PROJET ÉNERGIE SAGUENAY
RÉPONSES AUX QUESTIONS ET
COMMENTAIRES DU MELCC -
COMPLEXE DE LIQUÉFACTION DE GAZ
NATUREL À SAGUENAY
VOLUME 1

AOÛT 2019

RÉPONSES AUX QUESTIONS ET COMMENTAIRES DU MELCC - COMPLEXE DE LIQUÉFACTION DE GAZ NATUREL À SAGUENAY

GNL QUÉBEC INC.

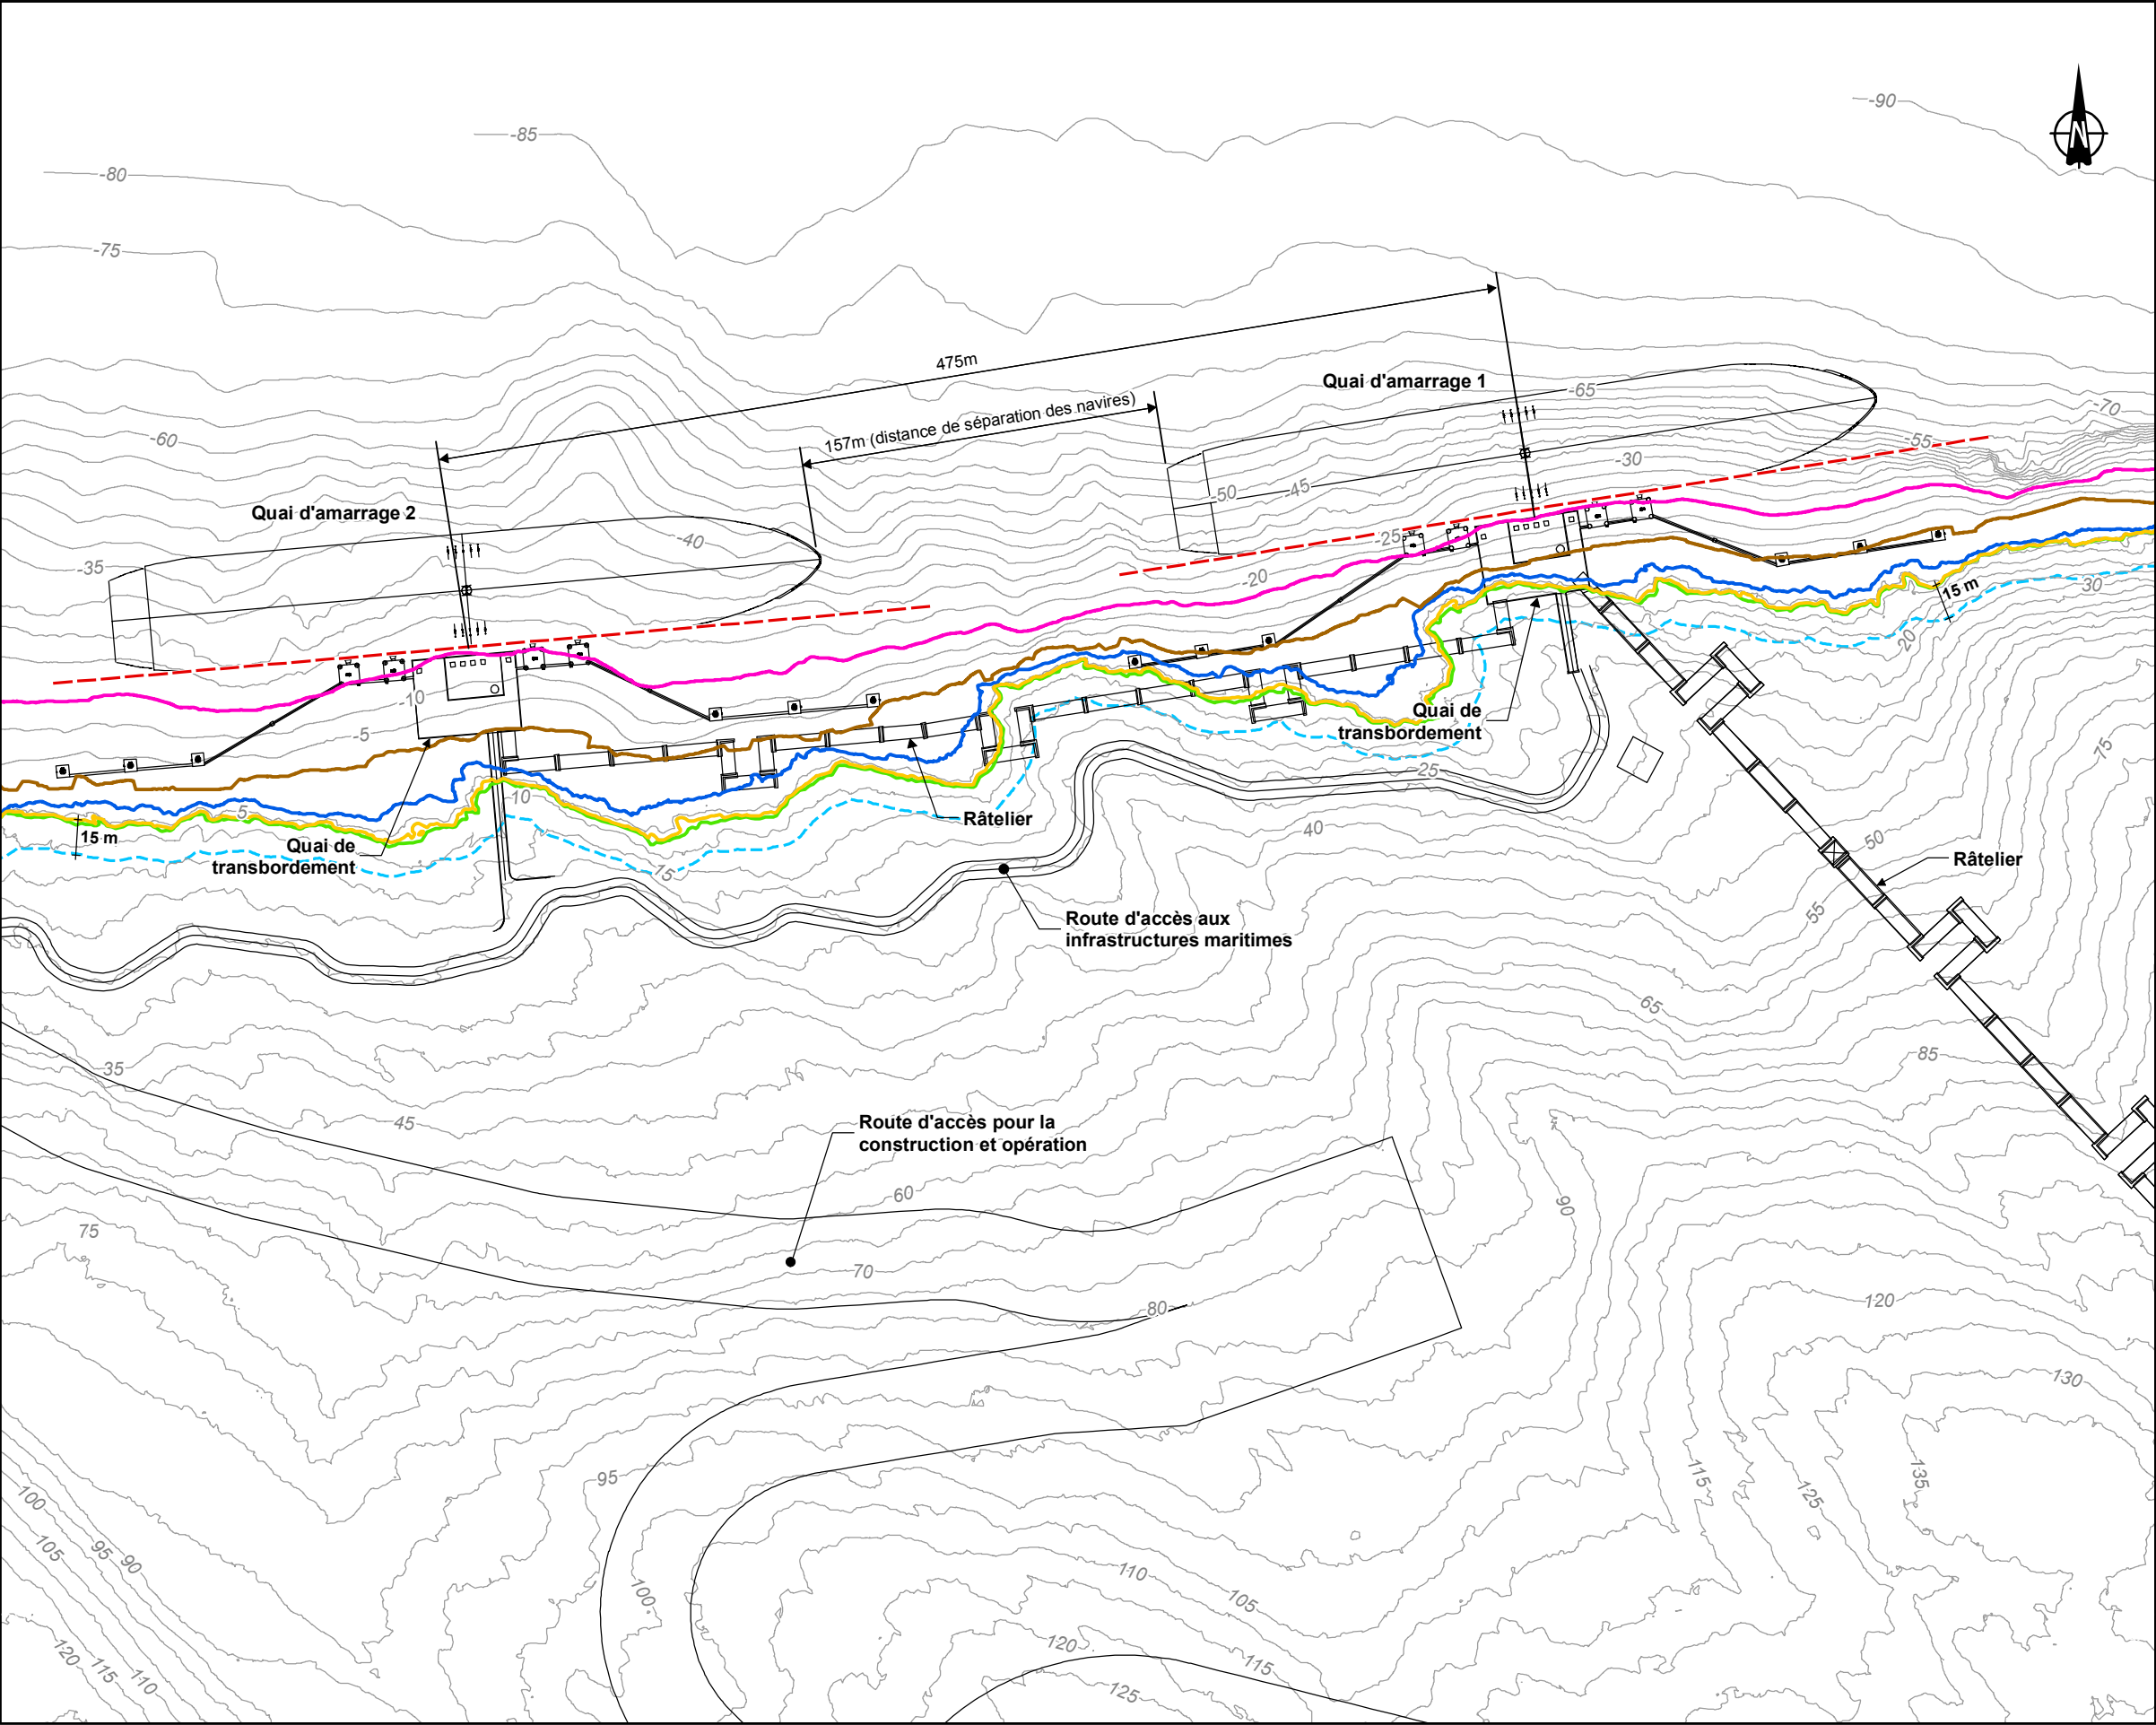
QC - 21. L'initiateur doit fournir, pour chacun des chemins de construction et/ou d'exploitation ou d'accès prévus, une carte montrant leurs emprises et la rive des cours d'eau présents, incluant notamment le cours d'eau CE-2 et la rivière Saguenay.

La carte R-21 à l'annexe R-22 montre les emprises pour chacun des chemins de construction et/ou d'exploitation ou d'accès prévus, ainsi que la rive des cours d'eau présents.

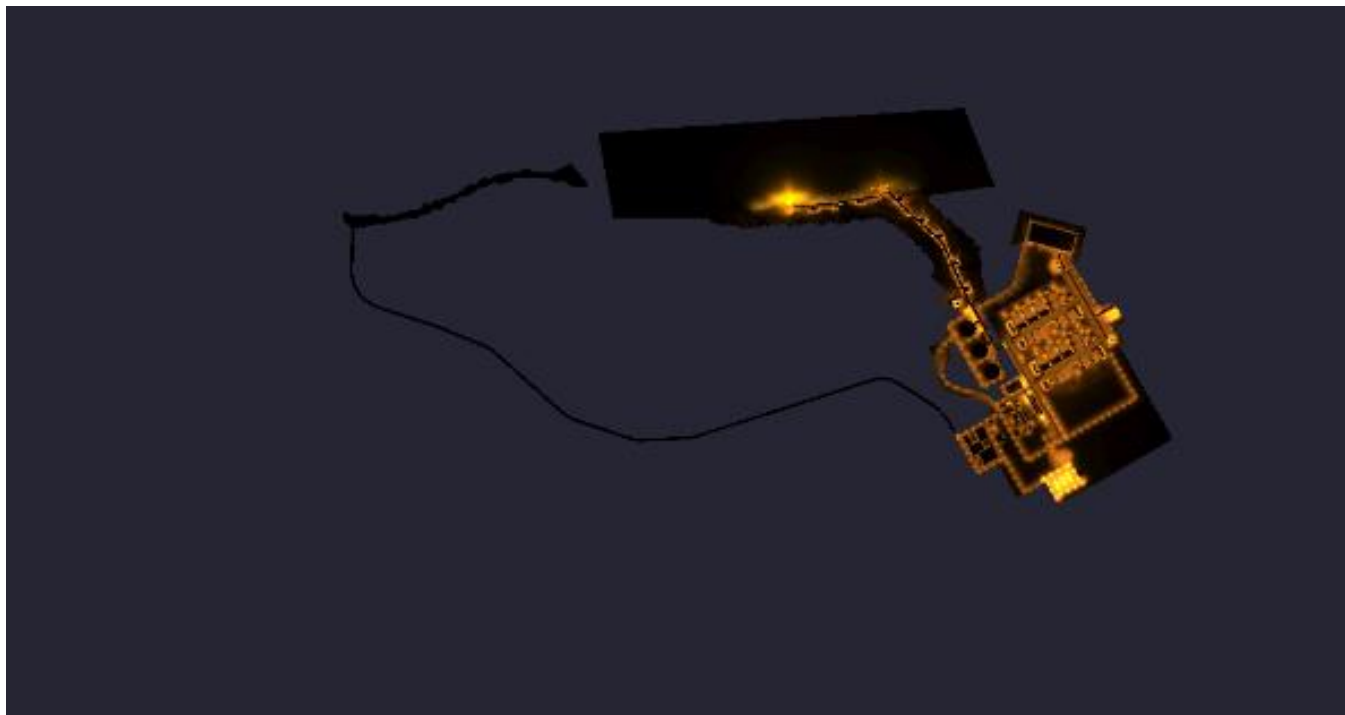
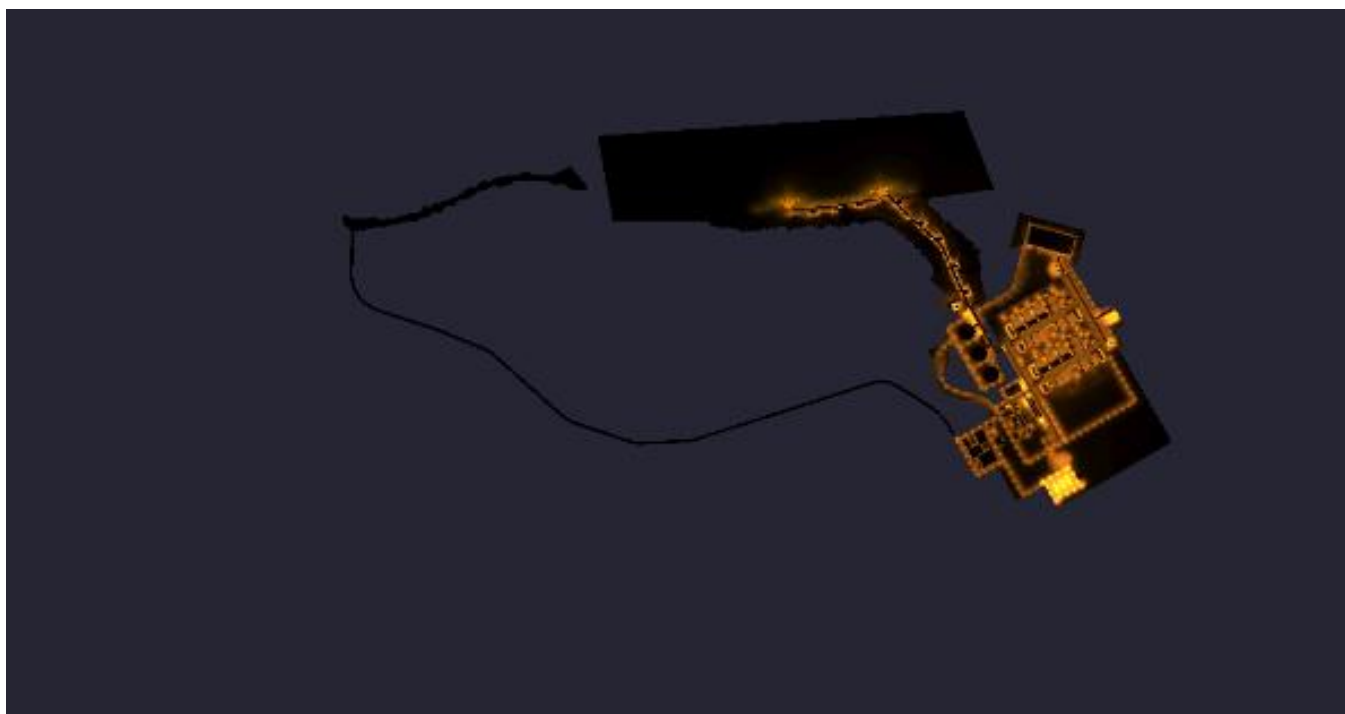
La première étape consistait à identifier les opportunités d'amélioration les plus susceptibles de réduire les impacts du projet sur l'ambiance lumineuse. Pour ce faire, plusieurs pistes d'amélioration ont été discutées avec les spécialistes de WSP et l'équipe de projet de GNLQ. Les opportunités d'amélioration du projet, identifiées comme étant les plus prometteuses en ce qui concerne les impacts sur l'ambiance lumineuse, se rapportent à deux volets, soit la modification de certains éléments spécifiques du concept d'éclairage et l'ajustement des niveaux d'éclairage en fonction des besoins opérationnels. Les opportunités retenues sont inscrites au tableau R-29.

Certaines modifications ont été apportées au concept d'éclairage préliminaire en lien avec les différentes opportunités d'amélioration retenues (1 à 3) dans le logiciel de simulation AGI32. Les ajustements suivants ont été appliqués à la modélisation déposée dans le document d'étude d'impact de février 2019 (scénario 0 représentant le « pire cas ») :

La figure 29-2 présente une vue réaliste montrant les niveaux d'éclairage des futures installations en hiver vue de haut, obtenue à la suite de la modification du concept d'éclairage aux secteurs des conduites de chargement et du réservoir de GNL (opportunités 1 et 2), de l'ajustement des niveaux d'éclairage en fonction des besoins opérationnels pour la route d'accès (opportunité 3) et avec les deux quais allumés. **Il s'agit du scénario 1 représentant les opérations avec deux bateaux en cours de chargement.**

La figure 29-3 présente une vue réaliste montrant les niveaux d'éclairage des futures installations en hiver, vue de haut. Résultat obtenu à la suite de la modification du concept d'éclairage aux secteurs des conduites de chargement et du réservoir de GNL (opportunités 1 et 2), de l'ajustement des niveaux d'éclairage en fonction des besoins opérationnels pour la route d'accès (opportunité 3) et de la fermeture des lumières de la plateforme lorsqu'il n'y a pas de navire (opportunité 4). Un quai allumé (quai vers Port de Saguenay) et l'autre quai avec éclairage minimal de sécurité. **Il s'agit du scénario 2 représentant les opérations avec un seul bateau en cours de chargement.**

La figure 29-4 présente une vue réaliste montrant les niveaux d'éclairage des futures installations en hiver, vue de haut. Résultat obtenu à la suite de la modification du concept d'éclairage aux secteurs des conduites de chargement et du réservoir de GNL (opportunités 1 et 2), de l'ajustement des niveaux d'éclairage en fonction des besoins opérationnels pour la route d'accès (opportunité 3) et de la fermeture des lumières de la plateforme lorsqu'il n'y a pas de navire (opportunité 4) avec éclairage minimal de sécurité aux deux quais. **Il s'agit du scénario 3 représentant les opérations lorsqu'il n'y a pas de bateau en cours de chargement.**

En conclusion, les résultats associés à l'application de certaines opportunités d'amélioration du concept d'éclairage démontrent qu'il est possible de réduire les niveaux de lumière associés au projet de GNLQ, et ce, faisant réduire les impacts sur l'ambiance lumineuse de façon générale et aussi les effets sur la faune et sur les paysages nocturnes de façon plus spécifique. Ces éléments d'optimisation seront intégrés au concept lors de la préparation des plans d'éclairage du projet.

Figure R-40-1 Rose des vents de chacune des saisons pour la période de 1981 à 2018, station de Bagotville

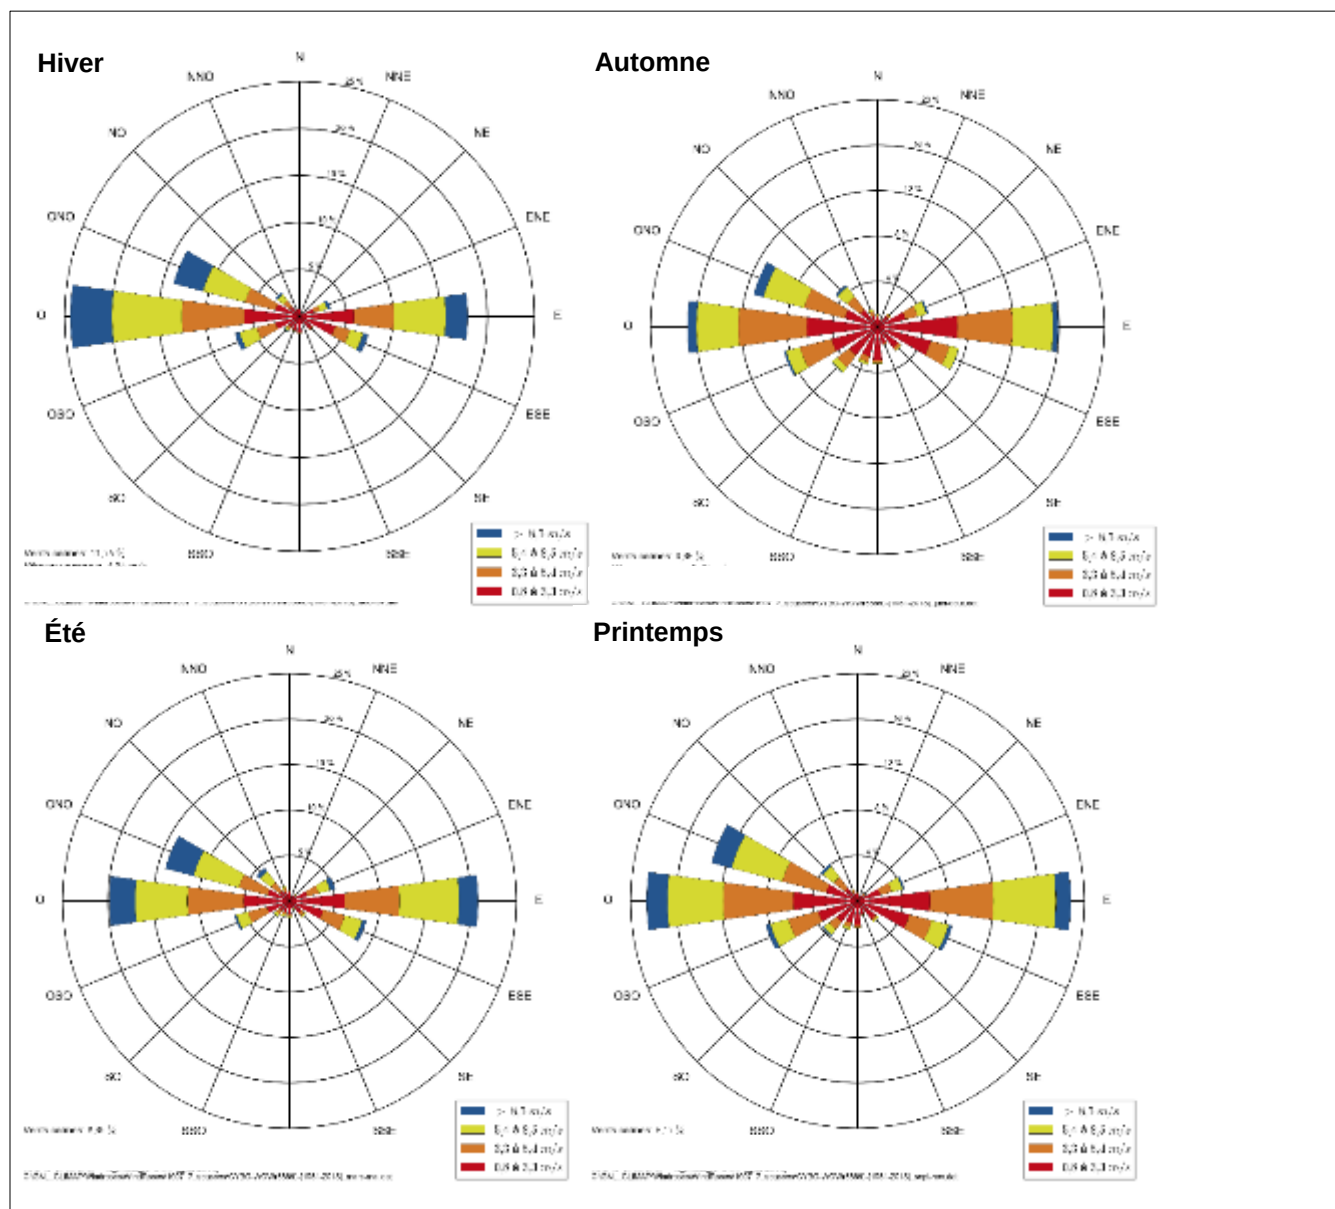
QC - 40. L'initiateur doit regrouper et mettre à jour les données sur le climat actuel et les projections climatiques présentées aux sections 7.1, 12.4 et 14 dans la réponse à la présente question afin d'en faciliter la consultation. De plus, l'initiateur doit utiliser les données les plus à jour ainsi que les plus précises spatialement, telles que celles présentées dans l'outil « portrait climatique » d'Ouranos.

La figure R-40-1 présente les roses des vents de chacune des saisons pour la période de 1981 à 2018. Les vents sont canalisés dans un axe est-ouest tout au long de l'année dans des proportions comparables, à l'exception de l'hiver où les vents dominants proviennent majoritairement de l'ouest. Annuellement, la proportion de vents calmes est de 9,06 % et la vitesse moyenne est de 4,07 m/s. La vitesse moyenne des vents est maximale au printemps (4,53 m/s) et minimale en été (3,40 m/s).
